Onderwerp: Memo verkeersinpassing project Laamens Akersloot

Datum: 8 maart 2019

Status: Concept_3

Kenmerk: 201904-1

Inpassing ontwerp oversteekplaats voetgangers

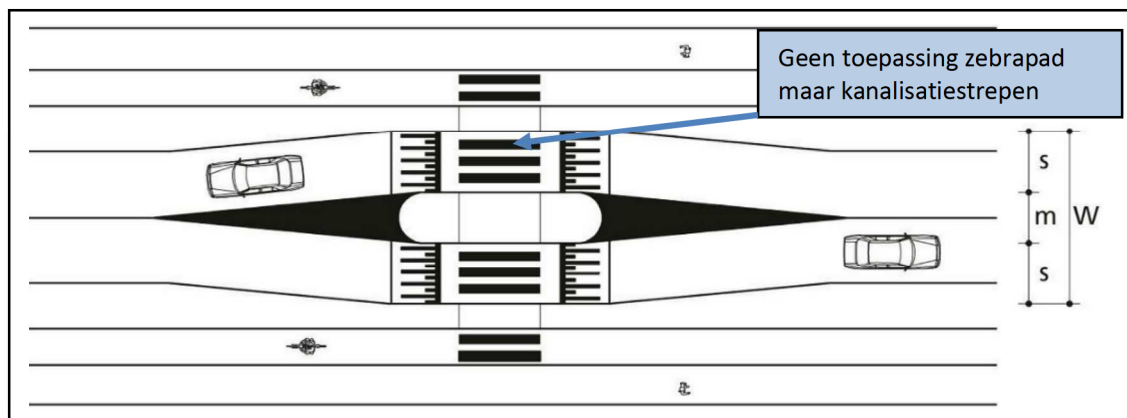
- De ongeregelde oversteekplaats van het voetgangersverkeer van de oostzijde van de rijweg (parkeerterrein) naar de nieuwe ontwikkeling (oostzijde) dient te voorzien te zijn van een middengeleider. Deze middengeleider is noodzakelijk om de gewenste veiligheid voor het oversteken van de rijweg te optimaliseren. Dit is noodzakelijk omdat het parkeerterrein een structurele rol krijgt in de parkeervoorziening van de ontwikkeling van het plangebied Laamens.

In onderstaande afbeelding is de oversteekplaats vorm gegeven in het stedenbouwkundig ontwerp. Het principe van de middengeleider voor een gefaseerde oversteek van de rijweg door voetgangers is hier in vormgegeven. Tevens is de ruimtebehoefte van de inpassing (in dit stadium van het proces de belangrijke factor) zichtbaar gemaakt.

Door het stedenbouwkundig bureau BDKL is deze verkeerskundige wens ingepast in het ontwerp. Aan Buro van Schooten is gevraagd om dit ontwerp te toetsen op de maatvoering en inpassing in het plangebied en de richtlijnen/ruimtebehoefte vanuit het CROW. Tevens is gevraagd deze verkeerskundige inpassing kort te sluiten met de verkeerskundig adviseur van de gemeente zodat de inpassing draagvlak heeft binnen de gemeentelijke kaders.

Principe inpassing oversteekvoorziening voetgangers op gebiedsontsluitingsweg met zebrapad. Dit zebrapad zal vervangen worden door kanalisatiestrepen.

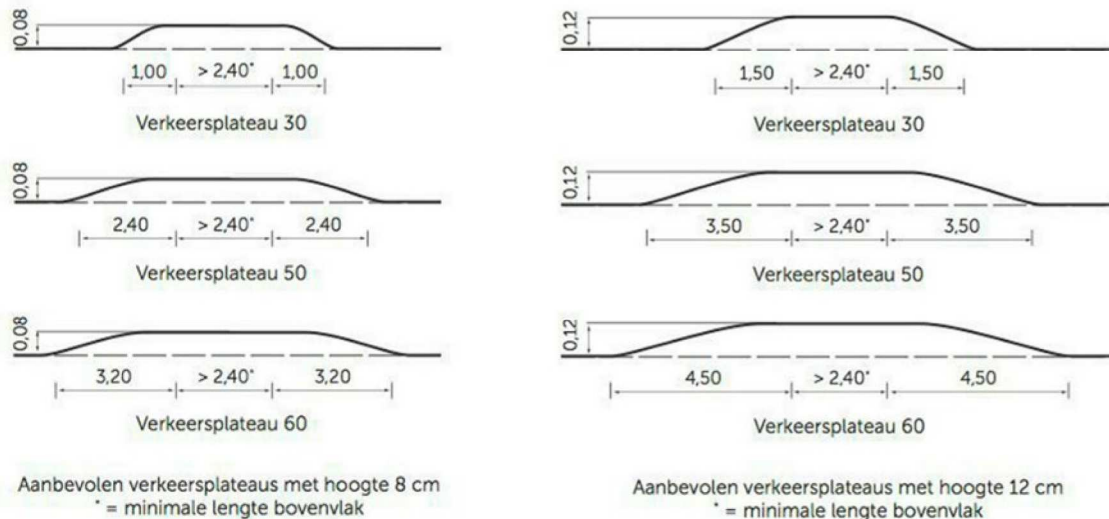
Voor de inpassing van de infrastructuur zijn er richtlijnen voor de inpassing en maatvoering opgesteld door het CROW. Voor de verkeersstructuur binnen de bebouwde kom, zoals de locatie van het project Laamens, zijn hiervoor de richtlijnen vanuit het CROW ASVV leidend. In onderstaande afbeelding staat de maatvoering en inrichtingsvorm vanuit de richtlijnen weergegeven. Het gemeentelijk beleid wijkt af van deze richtlijn. Het is op deze locatie niet wenselijk een zebrapad toe te passen omdat dit de verkeersveiligheid niet zal verbeteren. Dit is afgestemd met dhr. Dielemans van De Buch per mail op 5 maart jongstleden. Dit zebrapad zal vervangen worden door kanalisatiestrepen waardoor de voetgangersoversteekplaats niet in de voorrang zal zijn.

Aangezien het zebrapad niet meer de maatgevende maat van de breedte het plateau dient te zijn kan de voetgangersoversteekplaats smaller uitgevoerd worden. Het bovenvlak van de plateauconstructie dient, voor de berijdbaarheid, een minimale afmeting te hebben van 2.40m. In het ontwerp is een afmeting van 5.00m opgenomen zodat deze goed aansluit op de toekomstige stedenbouwkundige structuur.

Inpassing verkeerskundig ontwerp oversteekplaats (kleur rood) op stedenbouwkundige ontwerp

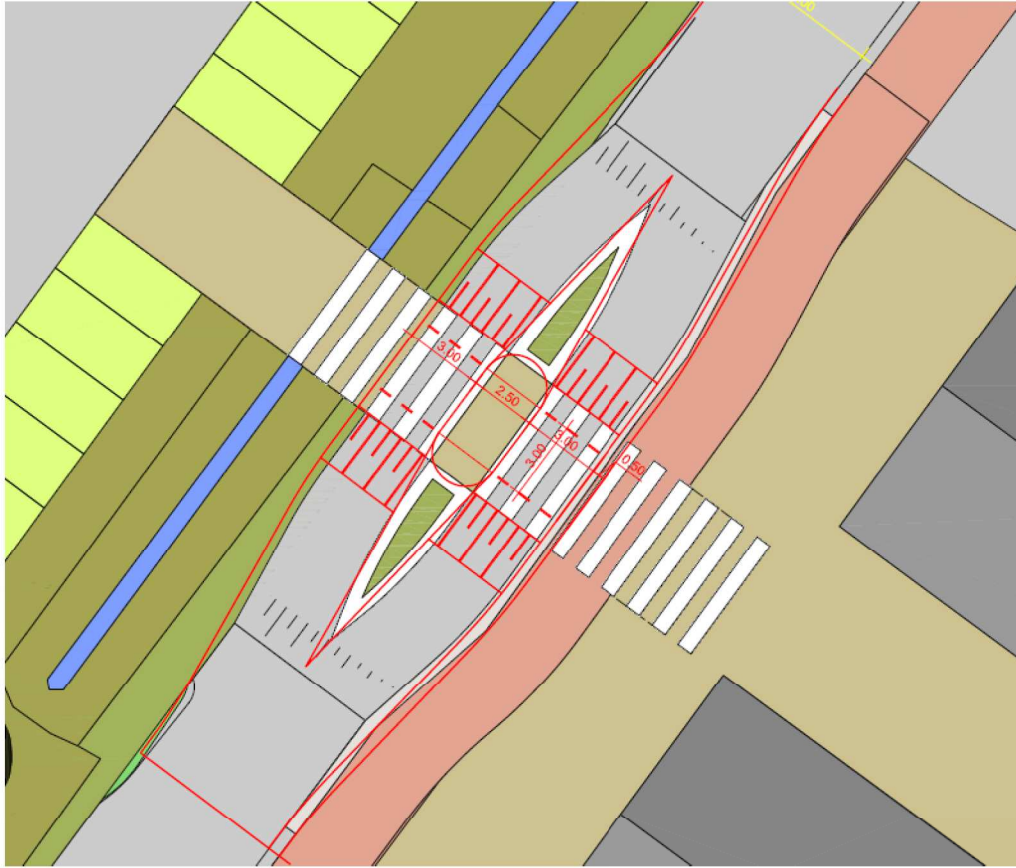
De aangeleverde stedenbouwkundig schets is getoetst aan deze richtlijnen door de CROW richtlijnen maatvast uit te werken in Autocad. Deze zijn op het stedenbouwkundige plan geprojecteerd. Hierin zijn de volgende maatvoeringen (conform CROW ASVV) aangehouden;

- Ongeregelde voetgangersoversteekplaats
- Geen toepassing van zebrapaden
- Rijbaan rijweg breedte 3.00m
- Middengeleider breed 2.50m
- Oversteekplaats breedte > 2.40m

De inpassing van het wel/niet inpassen van een zebrapad is een keuze van de wegbeheerder. De afweging om een zebrapad in te passen is afhankelijk van meerdere factoren zoals snelheid autoverkeer, logica, voetgangersstromen etc. Ten behoeve van de verkeersveiligheid is het uitgangspunt hier geen zebrapad toe te passen omdat deze niet voldoet aan bovenstaande factoren. Dit is in overeenstemming met het beleid van de gemeente.

- Berm tweerichtingsfietspad – rijweg 1.00m (0.50m)
In het profiel die reeds langs de Geesterweg aanwezig is blijkt dat er hier een berm van 0.5m tussen de rijweg en het fietspad is gerealiseerd. Dit is afwijkend van de geldende CROW normering maar zal onderbouwd zijn door de geringe ruimte die in het profiel inpasbaar is. In het ontwerp gaan we hierbij dan ook uit van een bermbreedte van 0.50m tussen het fietspad en de rijweg.

In de onderstaande afbeelding is het verschil zichtbaar tussen het stedenbouwkundig ontwerp en (in het rood) het verkeerskundige ontwerp. Hieruit blijkt dat de inpassing van een voetgangersoversteekplaats conform de richtlijnen vanuit het CROW ASVV fysiek inpasbaar is. Binnen de nadere (civiel technische) inpassing zal deze nader moeten worden uitgewerkt.
